県の生物多様性部会専門部会における  
これまでの対話状況

2023年1月12日

静岡県

## — 地下水位低下に伴う地表面の植生への影響の評価 —

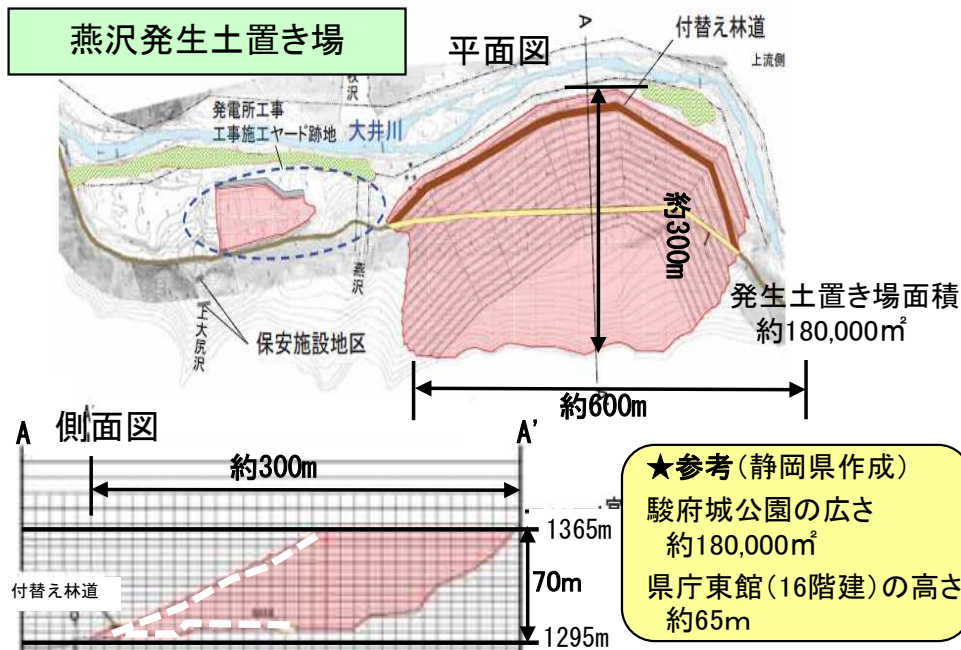
- ・地下水と稜線付近のお花畑が繋がっていないというならば、科学的データを持って説明してほしい。
- ・地表の水と地下水とが繋がっているか否かを、成分分析で判断することであるが、何をもって判断するかを科学的に説明してほしい。
- ・工事を始めてしまったから、その途中でお花畑に何か問題が生じたため、地表面の水と地下水との関係を調べ、その結果がわかってから、対処するとなると、問題発生から対策完了までに相当の時間を要することが想定されるが如何なものか。

- ・カール部のお花畑の地表面付近は、地下水面からの毛管現象の影響をほとんど受けておらず、降雨等による土壌水分量への影響が大きいことから、一般的にはトンネル掘削により地下水位が低下した場合であっても、表層の土壌水分量への影響はわずかと考えられる。
- ・しかし、破砕帯等により、トンネル周辺の地下水の流動がトンネルから数キロ離れた地表部のお花畑付近まで局所的に繋がっていた場合には状況が異なる。
- ・その対応は、トンネル掘削して湧水量の増加が見られた場合、科学的な成分分析等の実施により、地表面と地下水の関連性を確認する。その結果により、薬液注入等により湧水低減対策を実施する。なお、工事前から土壌水分量の常時計測を行い、工事中に特異的な状況が見られた場合は、同様の低減対策を実施する。
- ・稜線沿いの植生についても、カール部と同様
